Provincia di Modena

Atto n° 196 del 07/12/2018

COMUNE DI FIORANO MODENESE. COMUNE DI SASSUOLO. VARIANTE AL PIANO URBANISTICO ATTUATIVO DENOMINATO AR(S-F) EX CISA CERDISA SUB COMPARTO C AI SENSI ART. 4 LR 24/2017. OSSERVAZIONI AI SENSI ART.35 LR 20/2000. PARERE AI SENSI ART. 5 DELLA LR N. 19/2008. VAS/VALSAT AI SENSI ART. 5 LR 20/2000 E D.LGS 152/2006.

ISTRUTTORIA SERVIZIO PIANIFICAZIONE URBANISTICA, TERRITORIALE E CARTOGRAFICA
Prot 46134 del 06/12/2018 class. 07.04.05 fasc. 2557- 2558

Figura 4: Articolazione dei lotti della variante di PUA (immagine tratta dalla Relazione Piano Urbanistico Attuativo)

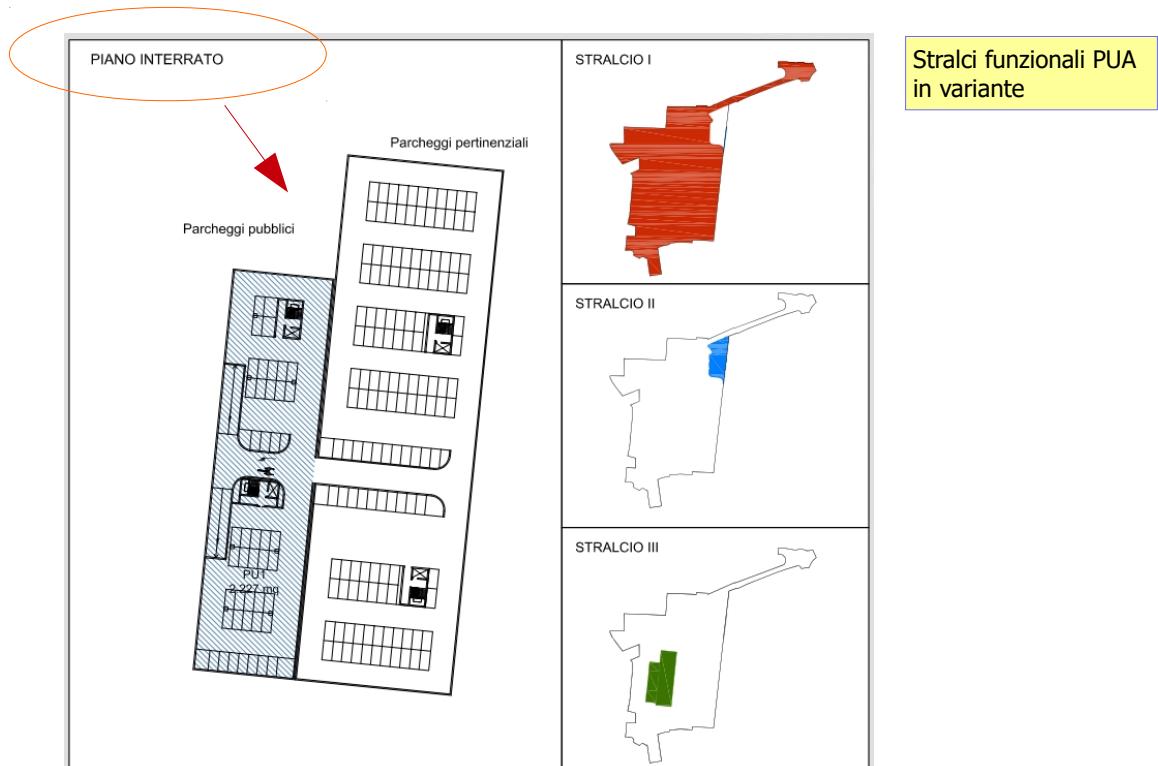
In linea generale, si osserva primariamente che il terzo stralcio funzionale non era previsto nel PUA approvato nel marzo 2017, ma neppure nel progetto del centro commerciale coop Adriatica sottoposto a screening, nel quale si illustrava la situazione dei parcheggi come predisposti completamente a raso:

La configurazione dello stato di progetto sottoposto a verifica di assoggettabilità **non è pertanto coerente con quello relativo alla variante proposta, per la presenza di una infrastruttura interrata da adibire a parcheggio al servizio delle strutture commerciali.** Pertanto, se il proponente intende effettivamente realizzare tale ulteriore stralcio costituito da un parcheggio interrato si ritiene necessario integrare la pronuncia di verifica negativa con l'**attivazione di una nuova procedura di assoggettabilità che abbia ad oggetto la versione progettuale più recente presentata.**

- La variante al PUA dovrà essere coerente con il progetto descritto nella procedura di verifica di assoggettabilità espletata, ovvero legittimata secondo le procedure di legge con le previsioni proposte.
